SOLICITATION AMENDMENT MODIFICATION DE L'INVITATION

Title - Sujet CCGS Samuel Risley refit 2014	
Solicitation No. - N° de l'invitation F2599-145028/A	Amendment No. - N° modif. 012
Client Reference No. - N° de référence du client F2599-145028	Date 2014-06-18
GETS Reference No. - N° de référence de SEAG PW-\$\$\$MD-018-24496	
File No. - N° de dossier 018md.F2599-145028	CCC No./N° CCC - FMS No./N° VME
Solicitation Closes - L'invitation prend fin at - à 02:00 PM on - le 2014-07-03	Time Zone Fuseau horaire Eastern Daylight Saving Time EDT
F.O.B. - F.A.B. Plant-Usine: <input type="checkbox"/> Destination: <input type="checkbox"/> Other-Autre: <input type="checkbox"/>	
Address Enquiries to: - Adresser toutes questions à: Vandal, Paul	Buyer Id - Id de l'acheteur 018md
Telephone No. - N° de téléphone (819) 956-0645 ()	FAX No. - N° de FAX (819) 956-0897
Destination - of Goods, Services, and Construction: Destination - des biens, services et construction:

QUESTIONS AND ANSWERS

Flywheel with fitting bolts
Svånghjul med passbultsförband
Vauhtipyörä sovitusruuveilla
Маховик с полгоночными болтами
Volant

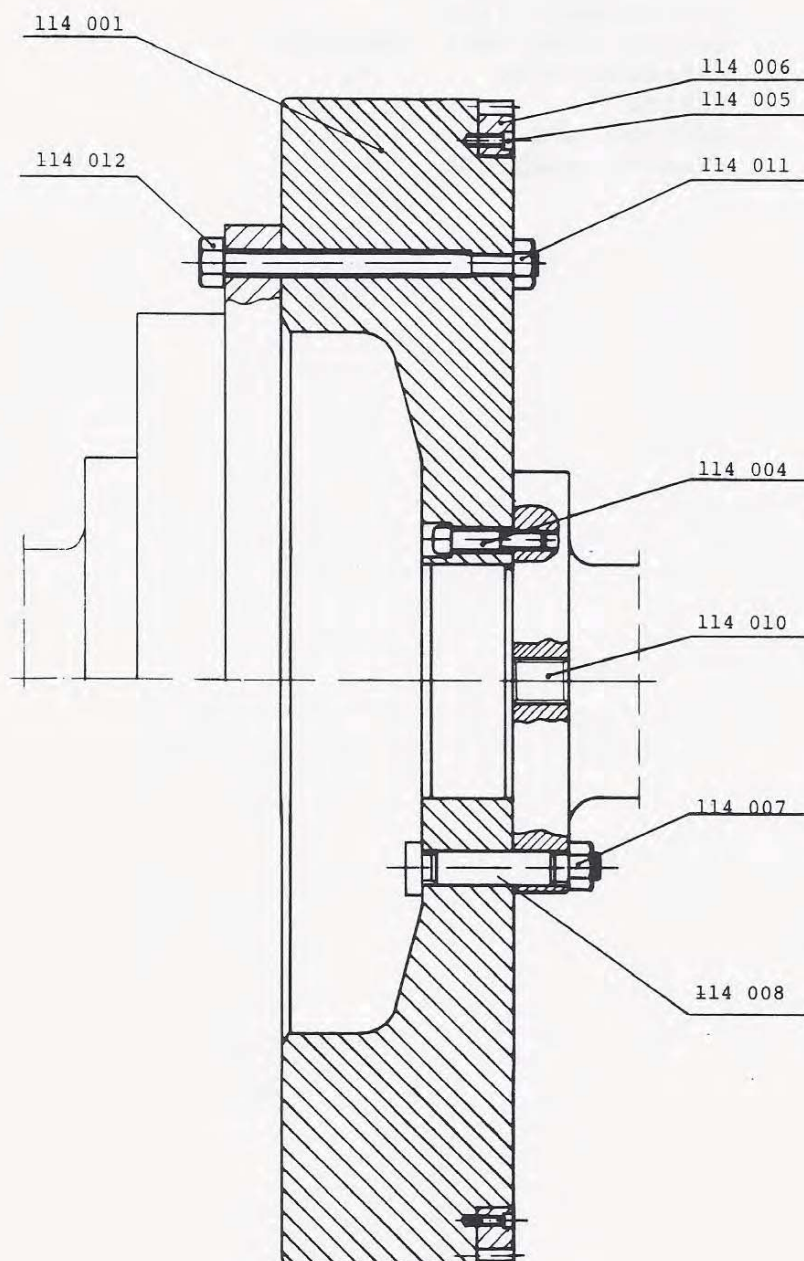
Q.38

At spec item 5.4.11.2, page 21 of 81, it is stipulated that:

“The existing flywheel, which the owner intends to reuse, has a different bolt pattern then the new crankshaft.”

Could you please provide more details about this issue (description, drawings...)?

A.38A

Wartsila now manufactures a standard crankshaft flywheel flange with threaded holes, for the model of fly wheel that can be fitted to this engine. The crankshaft fly wheel flange has to be prepared in order to be fitted to the existing bolt pattern of the fly wheel which will be reused.

A.38B

Section 5.4.11.1 explains procedure and supply of parts, for this assembly. See attached docs to support this already included in the bid package.
